**Avis de la mission régionale d'autorité environnementale
sur le projet de construction d'un parc photovoltaïque au sol sur
la commune de Saint-Nazaire (Gard)**

N°Saisine : 2022-10240

N°MRAe 2022APO33

Avis émis le 8 avril 2022

Figure 2 : plan de masse du projet issu de l'étude d'impact

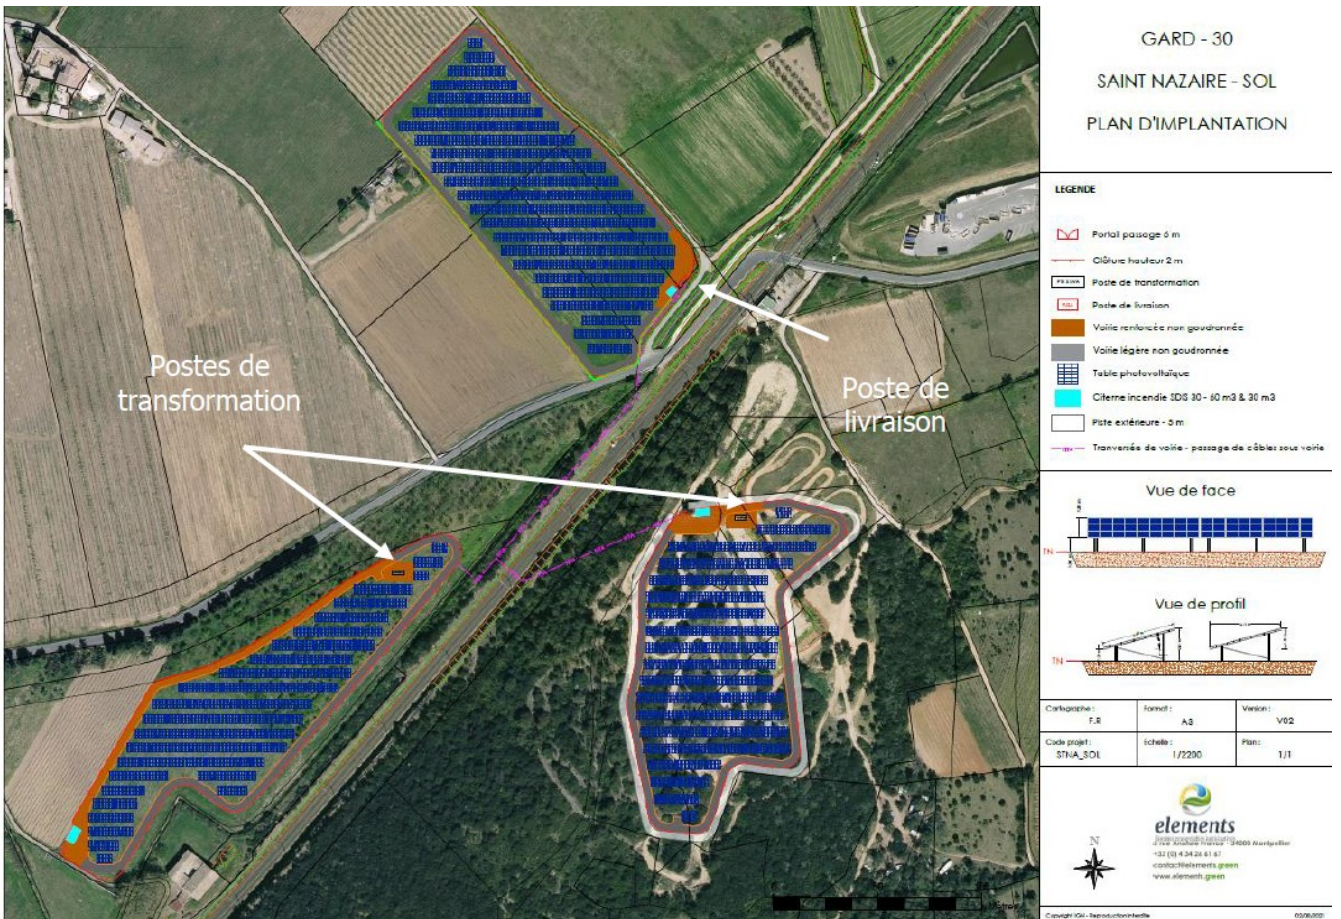
Le raccordement du parc photovoltaïque est envisagé au niveau du poste source de Bagnols-sur-Cèze situé à 2,5 km au nord de l'implantation du projet. Aucun tracé prévisionnel n'est proposé dans le dossier et les incidences de ce raccordement sur l'environnement ne sont pas évaluées. Par ailleurs, le découpage du projet en trois entités distinctes nécessite de créer des liaisons (raccordement électriques et échange de données) entre les trois sites d'implantation. Les incidences de ces liaisons ne sont pas étudiées dans le dossier. Ces lacunes ne permettent pas d'évaluer l'ensemble des impacts environnementaux du projet pris dans sa globalité.

La MRAe recommande de stabiliser le tracé du raccordement électrique et des liaisons nécessaires entre les trois entités du projet de manière à compléter l'étude d'impact par une description des opérations de raccordement, et par une analyse de leurs incidences potentielles sur les habitats naturels, la faune, la flore et le paysage. Selon les résultats de cette analyse, la MRAe recommande d'intégrer les mesures d'évitement, de réduction ou de compensation appropriées.
